**RELATÓRIO TÉCNICO DE FISCALIZAÇÃO  
DE ACOMANHAMENTO Nº 25/2023**

**Serviço Autônomo Municipal de Água e Esgoto  
de São Jorge do Ivaí - SAMAE**

**MARINGÁ - PR  
OUTUBRO/2023**

Foto 07 – Aviso de corte

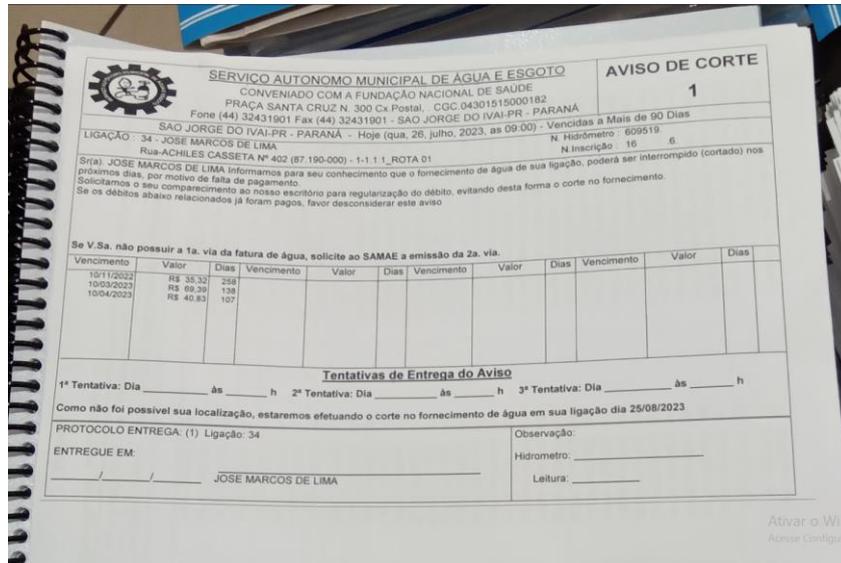
| Inexistência de procedimentos regulamentados para desligamento de ligações (prazos, avisos, cobranças, exigências, etc)         | Conforme regulamento aplicável ao prestador       |   | ✓ | Foto 07                  |

Foto 08 – Registros de reclamações/ ordem de serviço

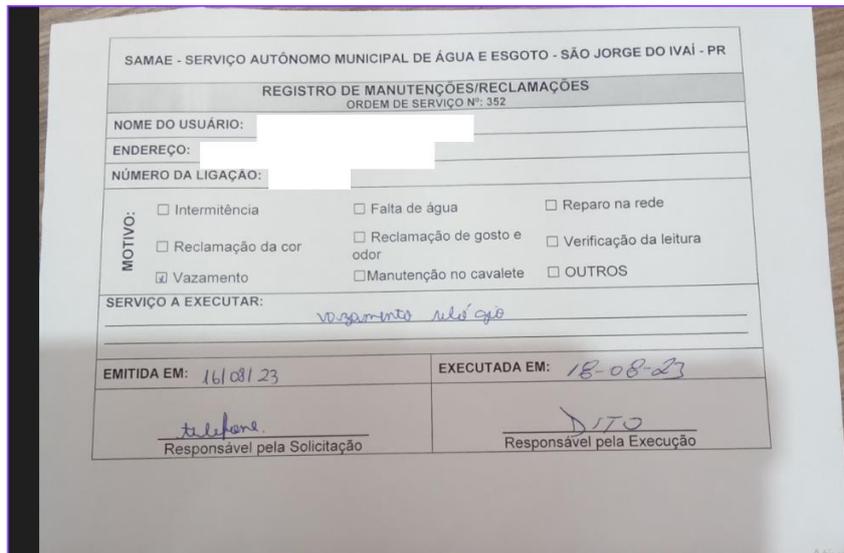
| UNIDADE FISCALIZADA  | REFERÊNCIA LEGAL  | SITUAÇÃO      |           | REGISTRO         |
|--|---|---------------|-----------|------------------|
| Não possuir registro de reclamações e/ou solicitações dos usuários   | Art. 15, <i>caput</i> , da Lei Federal nº 13.460/2017                 |               | ✓         | Foto 08          |

| PRESTAÇÃO DE SERVIÇOS   | REFERÊNCIA LEGAL                                   | SITUAÇÃO      |           | REGISTRO                           |
|---|--|---------------|-----------|------------------------------------|
| Sem informação quanto ao prazo para atendimento de cada solicitação                                       | Art. 6º, caput, VI da Lei Federal nº 13.460/2017   |               | ✓         | Foto 08                            |

| Não fornecer número do protocolo ou ordem de serviço  | Art. 6º, caput, III da Lei Federal nº 13.460/2017 |   | ✓ | Foto 08                  |
| Não manter o registro atualizado das reclamações e solicitações do usuário  | Art. 6º, caput, III da Lei Federal nº 13.460/2017 |   | ✓ | Foto 08                  |

Foto 38 – Extintor

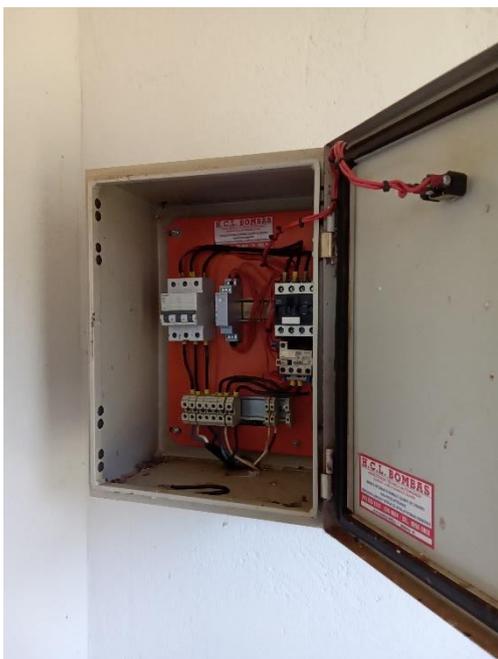
| UNIDADE FISCALIZADA   | REFERÊNCIA LEGAL  | SITUAÇÃO      |           | REGISTRO                        |
|---|---|---------------|-----------|---------------------------------|
| Ausência de extintor  | Art. 10.9 da NR 10, art 23.1 da NR 23 e Art 5.2.1.1 da NPT 021/2014 do Corpo de Bombeiros do Paraná |               | ✓         | Foto 38                         |
